**Avis délibéré de la mission régionale d'autorité environnementale  
sur le projet photovoltaïque au sol porté par la société Solarvia  
sur la commune de Saulce-sur-Rhône (26)**

**Avis n° 2024-ARA-AP-1672**

**Avis délibéré le 8 avril 2024**

Figure 3: carte des habitats sur le site d'implantation du projet (source : étude d'impact)

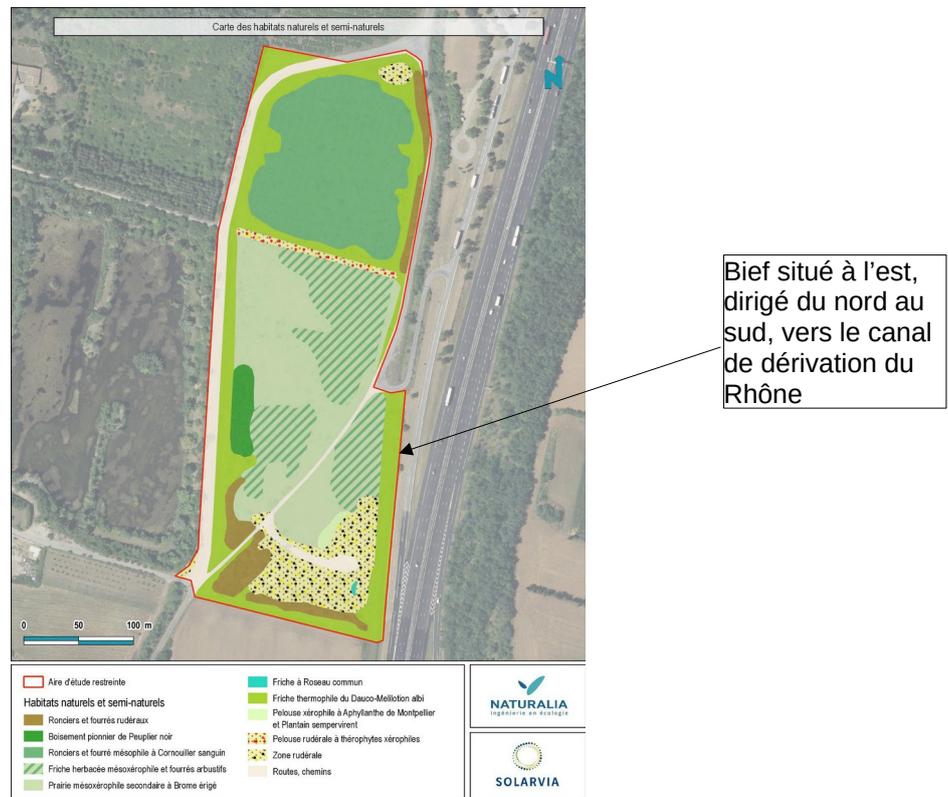
Une caractérisation des zones humides de la zone d'implantation a été conduite se fondant sur un seul des deux critères du code de l'environnement ne respectant ainsi pas la législation<sup>17</sup> en vigueur. Aucun relevé pédologique n'a été réalisé. La fonctionnalité des zones humides n'est pas déterminée en cohérence avec la méthode nationale. Le dossier indique qu'« aucune zone humide notable n'a été identifiée sur l'aire d'étude immédiate. Seule la présence de 46 m<sup>2</sup> de friche à roseaux sont présents sur le site » et que « la surface de la zone humide est extrêmement faible, aucune fonctionnalité n'est attendue au regard de la surface ». Aucune information n'est fournie au

sujet de la peupleraie en présence sur le site. Les zones humides sont qualifiées à enjeu faible, comme l'ensemble des habitats excepté la pelouse<sup>18</sup> supra-méditerranéenne et sa flore. La partie sud-ouest du site est limitrophe d'une zone humide (ancienne carrière en eau). Un bief conduit les eaux en direction du sud (voir figure 3).

**L'Autorité environnementale recommande de compléter l'identification des habitats et des zones humides, de caractériser les fonctionnalités des zones humides, et le cas échéant de relever leur niveau d'enjeu, de réévaluer et préciser les impacts du projet sur les zones humides, les habitats et les espèces inféodées à ceux-ci, et plus largement sur les sols, et de revoir les mesures d'évitement, de réduction et si besoin de compensation en conséquence.**
